平成24年6月
 富士電機株式会社
 産業インフラ事業本部
 産業プラント事業部

MICREX-SXシリーズ AC電源モジュール仕様銘板変更のお知らせ

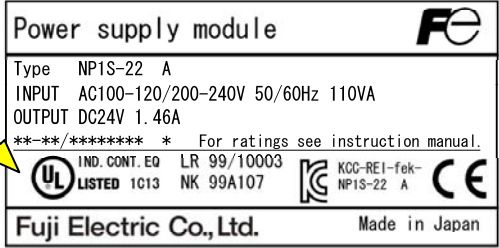
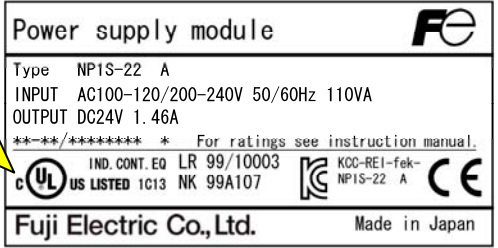
項目	対象形式	変更前	変更後
仕様 銘板 変更	MICREX-SX シリーズ AC電源 モジュール NP1S-22	<p><仕様銘板> UL認定マーク表示 (米国認証)</p> <p><仕様銘板例></p> 	<p><仕様銘板> c(UL)認定マーク表示 (カナダ/米国認証)</p> <p><仕様銘板例></p>

変更理由：CSA規格取得部品を採用、カナダ/米国認証を取得したため

- (1) 2012年6月生産分から変更します。
- (2) 仕様、価格は、現行製品と同一で変更はありません。
- (3) 標準(手配)形式はNP1S-22ですが、UL規格登録上の形式は形式末尾に”_A”を付加した、NP1S-22 Aとなります。UL規格では回路変更時には従来品との識別をするため、別形式にする必要があるため、末尾に”_A”を付加しています。
